Фикс помех WiFi & MicroSD на канал звука (в новой ревизии исправленно)

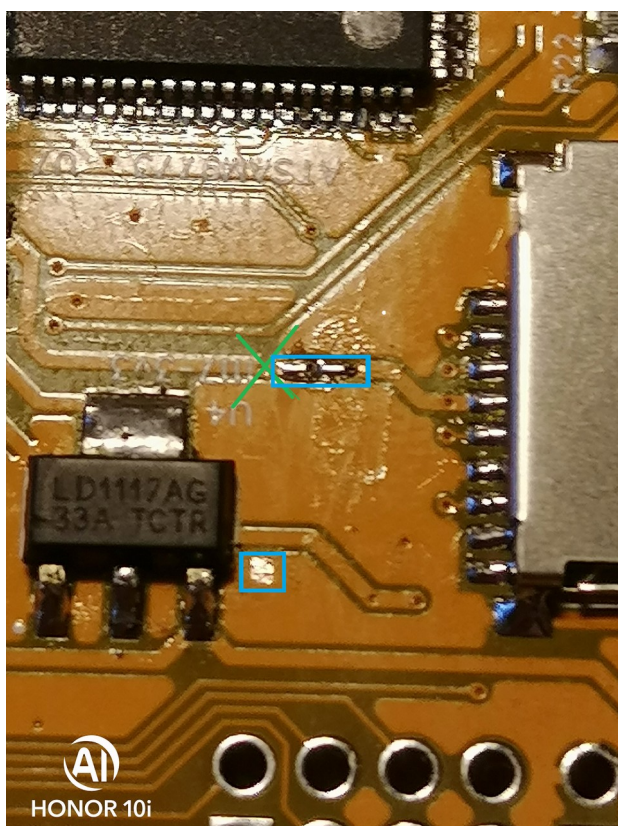
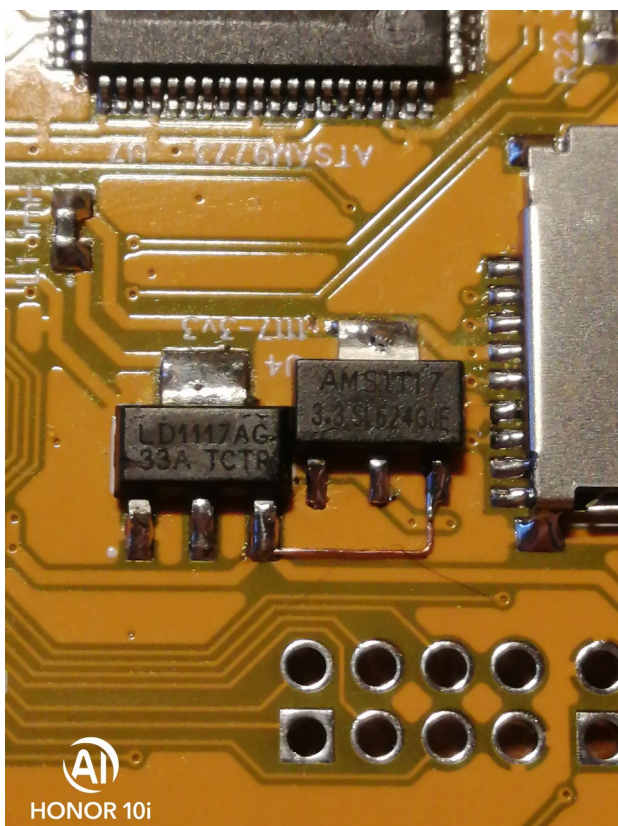
Разрезать дорожку возле цифры «1»
зачистить в обведенных местах

Припаять на зачищенные места 1117-3.3
соединить 3е ножки U4 и дополнительного
стабилизатора
